Département des Bouches du Rhône
Commune du Tholonet

Modification n°2 du Plan Local d'Urbanisme [Rapport de présentation]

Septembre 2016

Extrait du plan issu de la modification n°2

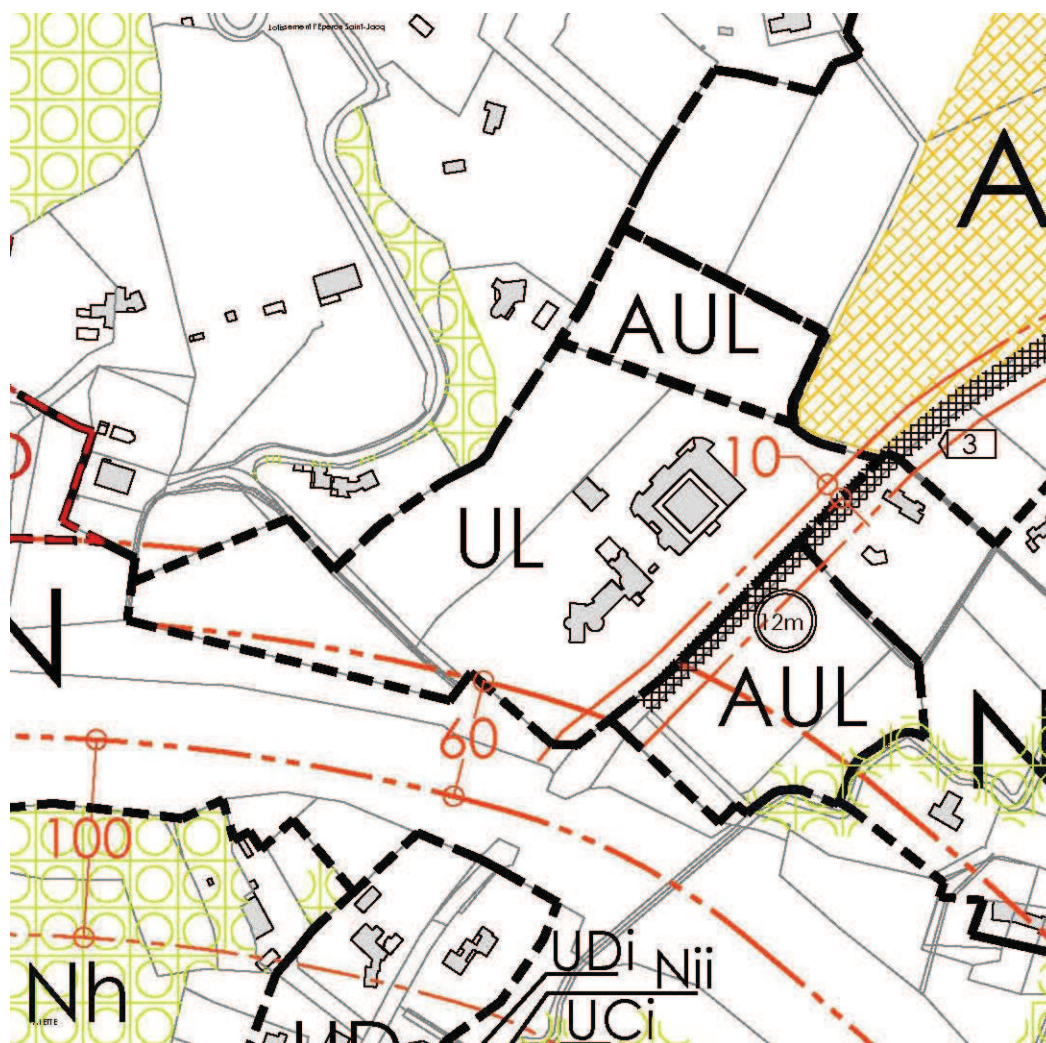
Sur la base du dossier Loi Barnier annexé, la marge de recul est ramenée à **60m** par rapport à l'axe de l'autoroute pour la zone UL pour les équipements publics hors établissements scolaires ou d'accueil petite enfance pour lesquels une marge de recul minimum de 100m est maintenue.

LE THOLONET - PADD orientations d'aménagement de secteur Palette

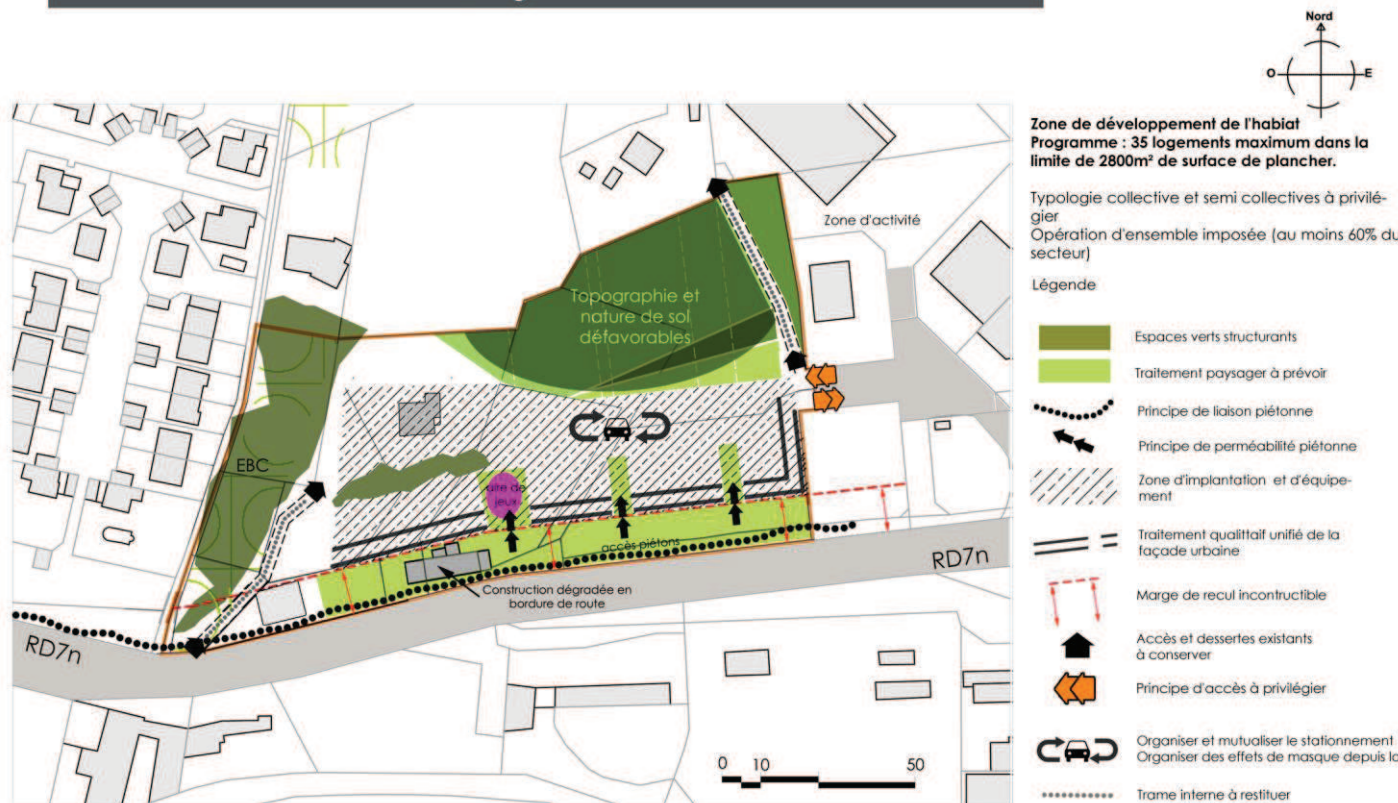
Les zones d'implantation bâtie et la zone de stationnement sont fusionnées au profit d'une zone légendée : « zone d'implantation et d'équipement ». Par ce biais, les concepteurs pourront intégrer le stationnement à la construction au bénéfice d'espaces extérieurs plus généreux. Les formes bâties seront également plus libres sous réserves du respect des principes de perméabilité qui restent inchangés et d'un traitement qualitatif unifié de la façade urbaine.

La Commune souhaite imposer une opération d'ensemble couvrant au moins 60% du secteur permettant d'assurer une cohérence d'ensemble (à l'exception des projets d'extension des constructions existantes). Afin d'éviter toute dérive, elle fixe également un seuil de surface de plancher en adéquation avec le nombre de logements admis.

Extrait de plan issu de la modification

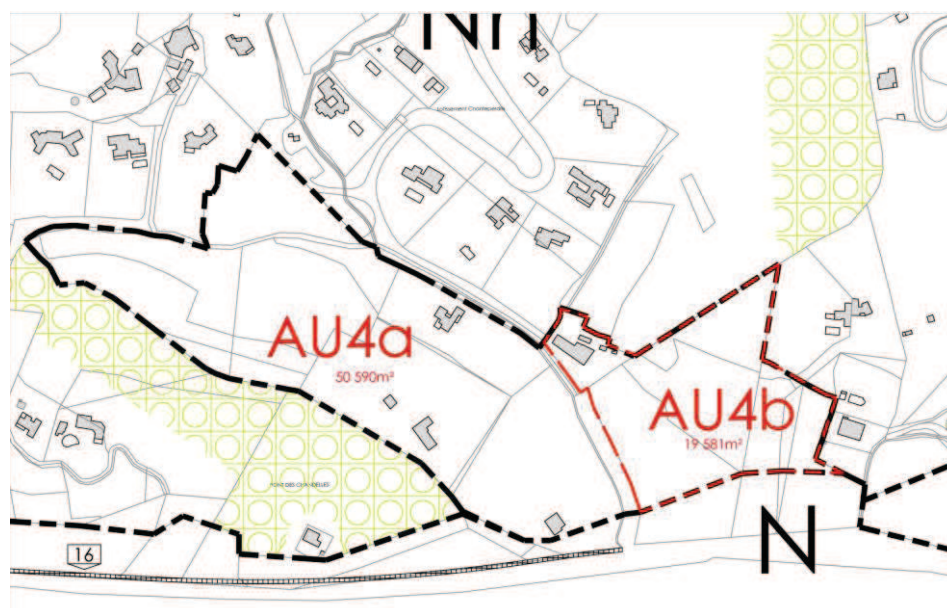
A l'occasion de la seconde modification la zone AU4 est scindée en 2 secteurs AU4a et AU4b couvrant respectivement 50 590m² et 19 581m². Ils préfigurent la partition de l'aménagement de la zone avec une chronologie souhaitée.

La limite des secteurs se cale sur la rive orientale de la voirie qui dessert le lotissement de Chanteperdrix.

Parallèlement à cette action, l'emplacement réservé n°15 est supprimé étant entendu que les opérations à venir devront assurer une bonne desserte de la zone.

Extrait de plan ▼

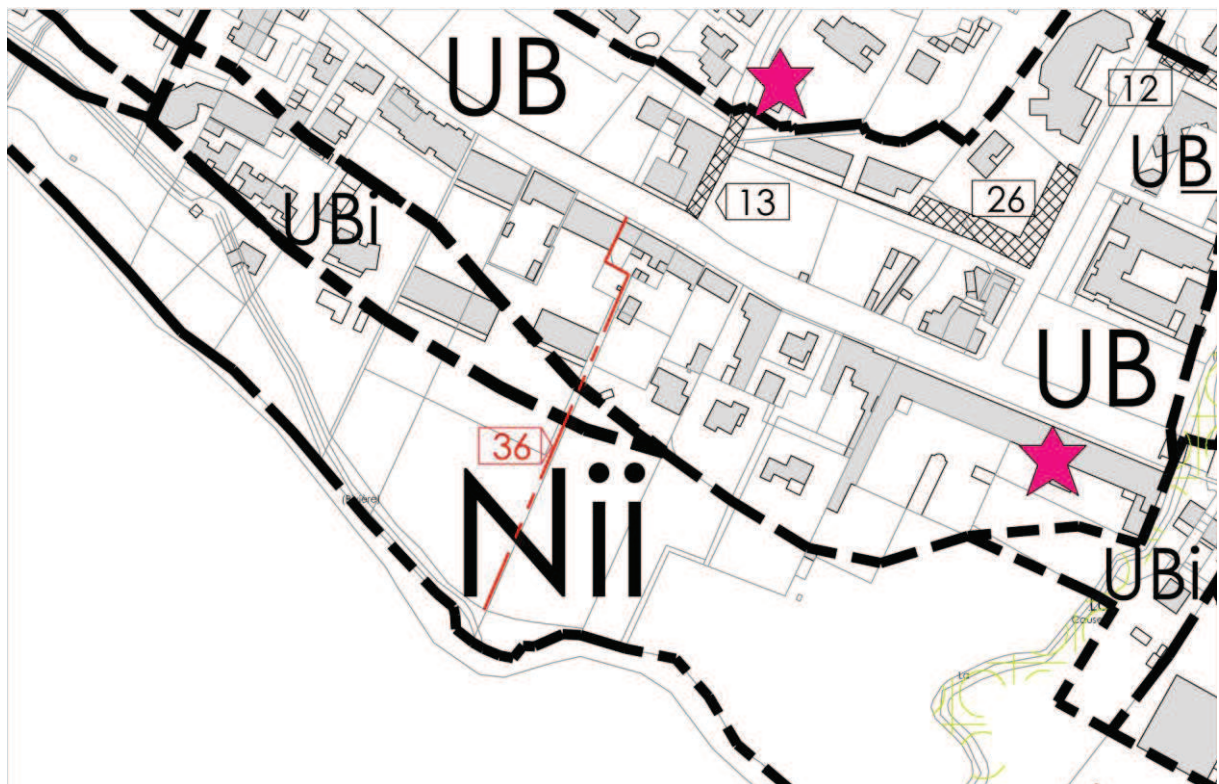
L'emplacement réservé n°36 est créé au bénéfice de la Commune.

En rouge sur le plan ci-dessus matérialisation du tracé du chemin piétonnier (3 mètres de large)

36	Création d'un chemin piétonnier de 3mètres de large	Palette	Commune	515 m ²
----	---	---------	---------	--------------------

Extrait de plan ▼

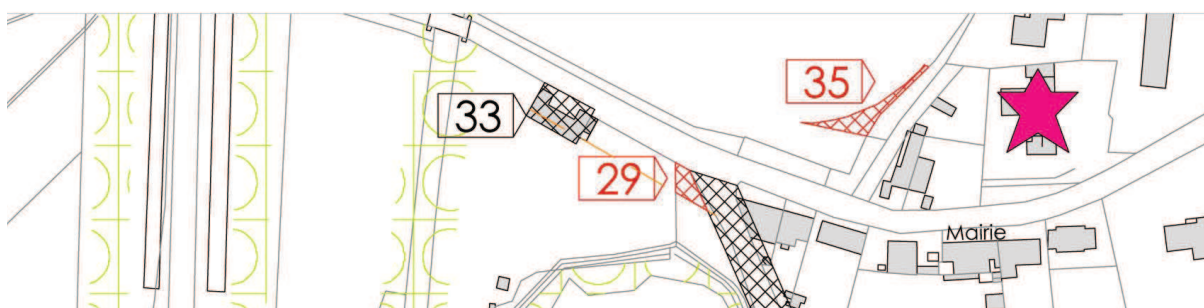
A l'entrée du site du Cémagref, une parcelle participant au parking des autocars demeure propriété de l'entreprise en dépit de son usage public. La société spatialise d'ailleurs cette emprise cadastrale par la mise en place récurrente de potelets amovibles. La commune entend régulariser cette situation et acquérir les 137m² correspondant. Elle affiche sa volonté par la mise en œuvre d'un emplacement réservé n°35 à son bénéfice.

35	Parking et aire de manœuvre des autocars	Les Infernets	Commune	137 m ²
----	--	---------------	---------	--------------------

Extrait de plan

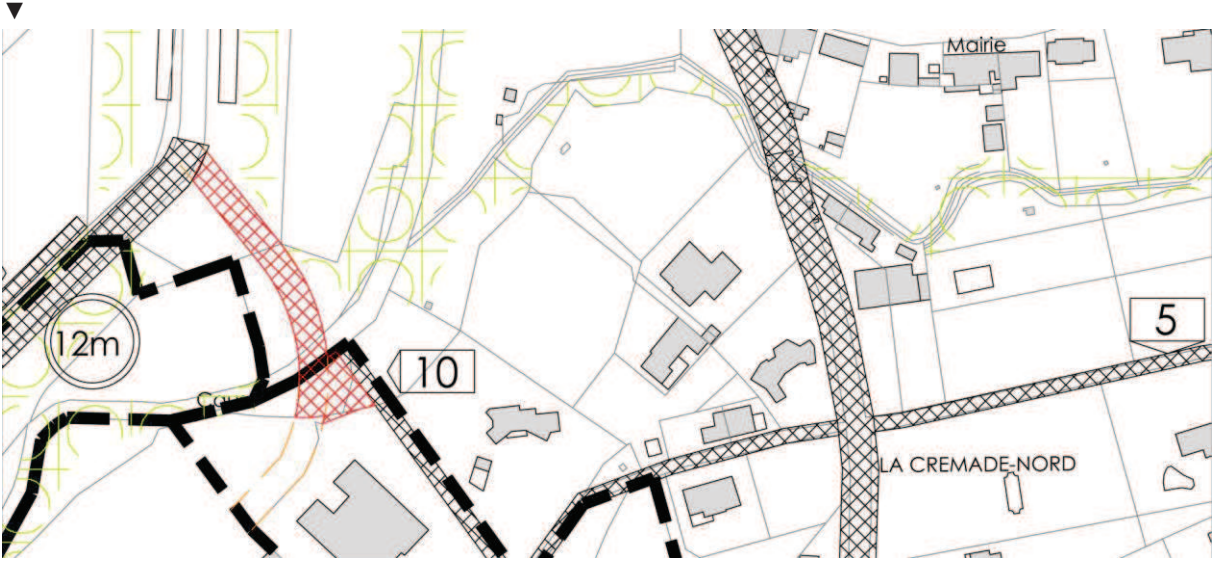
Le tracé de l'ER n°10 dans sa nouvelle configuration permettra de relier la RD 64c au chemin de la Brunette.

10	Création d'une voirie de liaison – emprise variable	Entre la RD64c et le chemin de la Brunette	Commune	486m ² +797m ² Soit 1283m ²
----	--	--	---------	---

Extrait de plan issue de la modification ▼

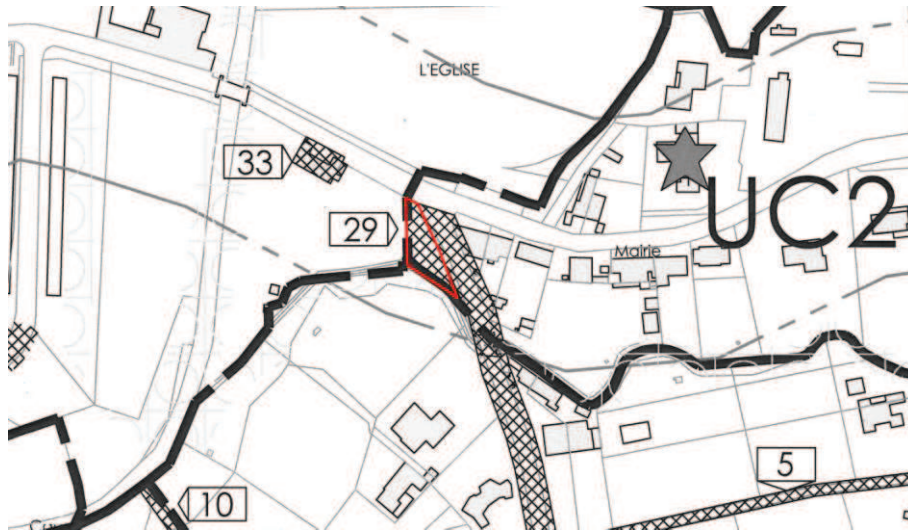
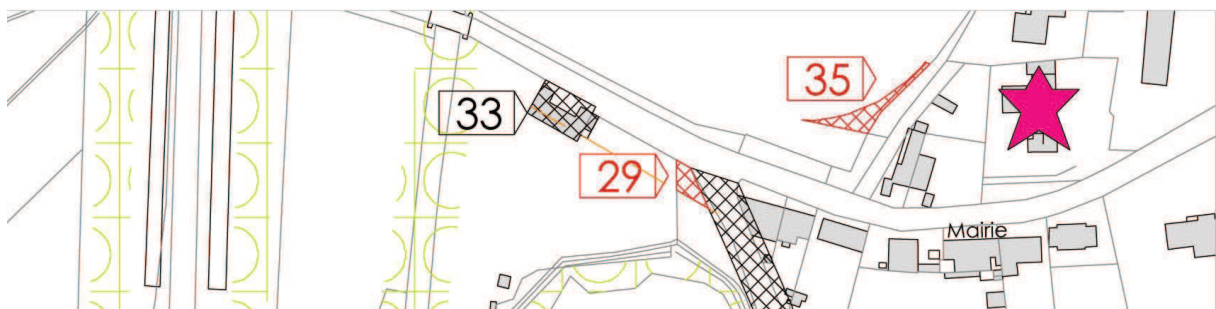
L'espace réservé positionné en 2012 incluait une terrasse destinée à la clientèle du relai Cézanne. Il s'agit d'une erreur graphique, l'emplacement réservé est redélimité de sorte à exclure la terrasse et ne comprendre que les abords directs de la route Cézanne jusqu'à la fontaine.

L'emplacement réservé est donc réduit et circonscrit à la surface en rive de la RD 17 pour une contenance de 73 m².

Le plan de zonage et la liste des emplacements réservés sont modifiés en conséquence.

Correction de l'erreur matérielle ▼

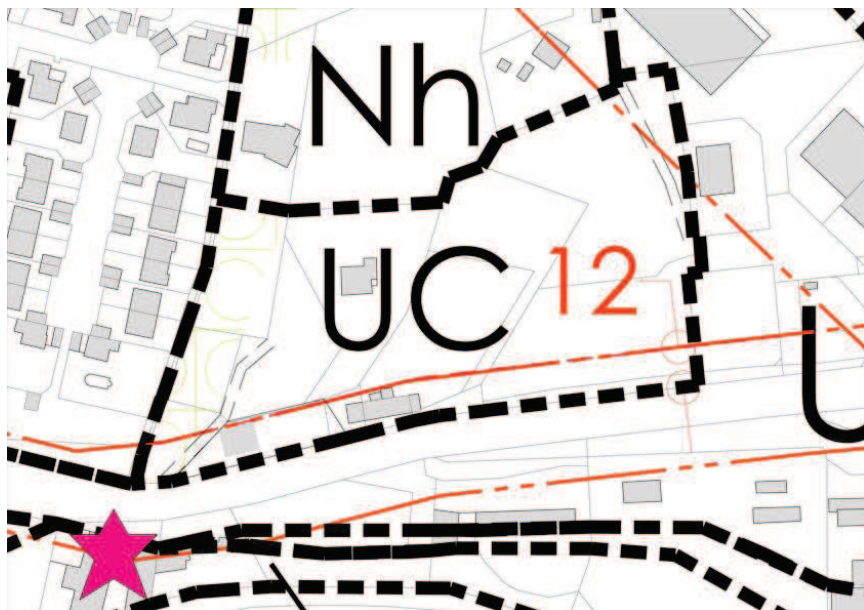
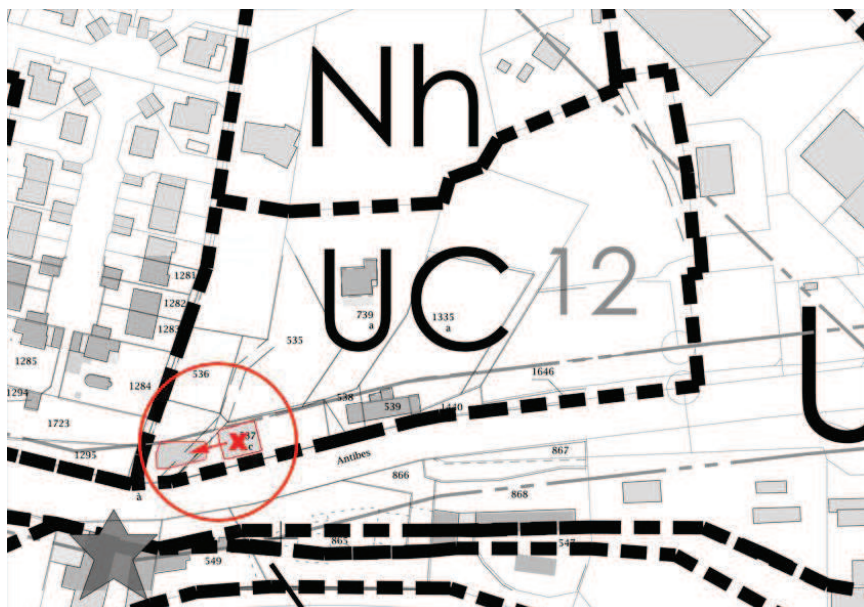
Sur le secteur de Palette, en zone UC2, un défaut graphique du fond cadastral a occasionné une erreur matérielle. Sur la parcelle cadastrée B 537 une implantation erronée de la nouvelle construction et de la voirie ont conduit au report d'un EBC (hérité du POS) alors qu'il n'a plus de consistance physique.

La commune entend y remédier et met donc à jour son plan sur la base du dernier fond cadatral transmis par le service SIG.

Par parallélisme avec les actions menées lors des travaux d'élaboration du PLU une « fenêtre » dans l'EBC est dessinée. Un cercle est dessiné autour de la construction afin d'en permettre le développement.

Extrait cartographique du PLU après modification ▼

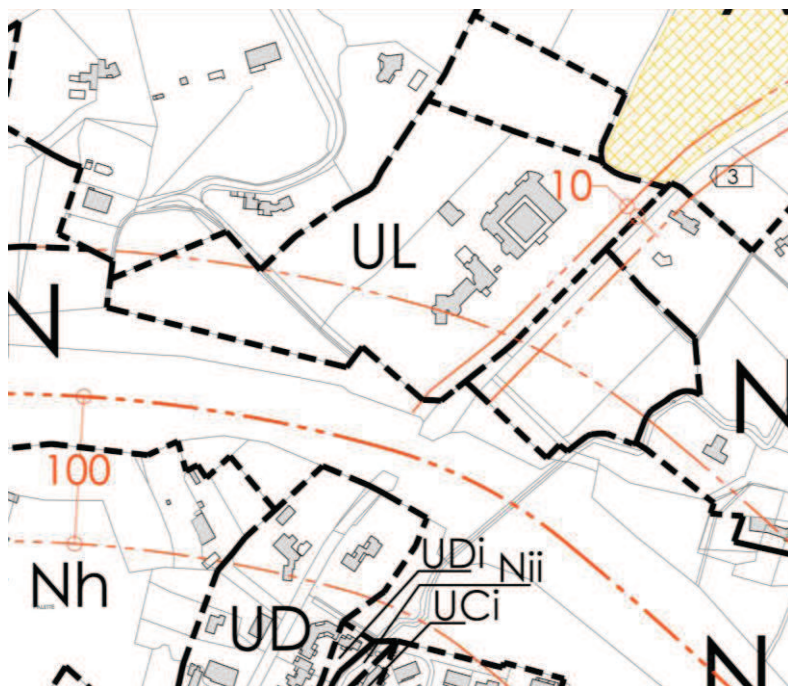
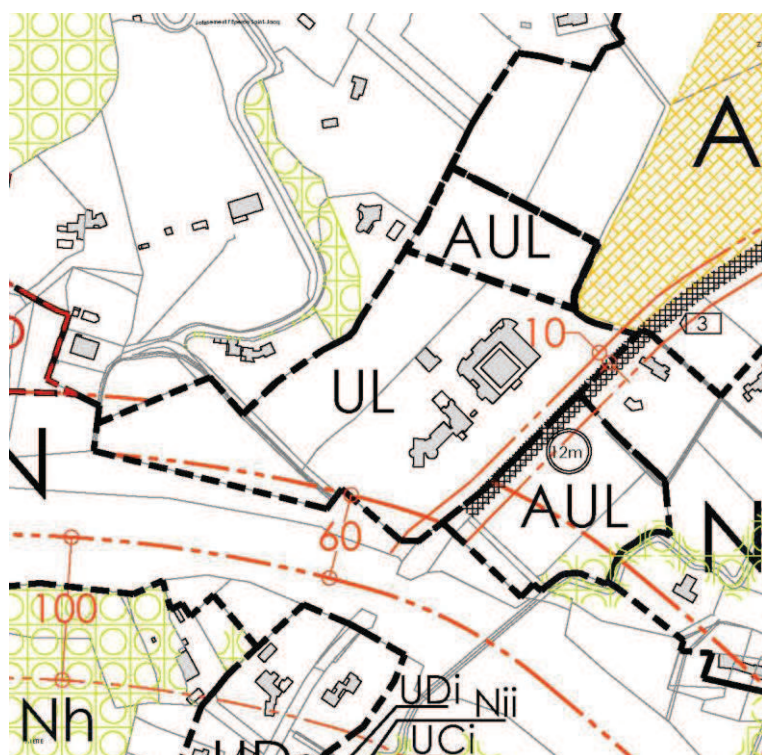
Sur la base du dossier Loi Barnier annexé, la marge de recul est ramenée à 60m par rapport à l'axe de l'autoroute pour la zone UL pour les équipements publics hors établissements scolaires ou d'accueil petite enfance pour lesquels une marge de recul minimum de 100m est maintenue.
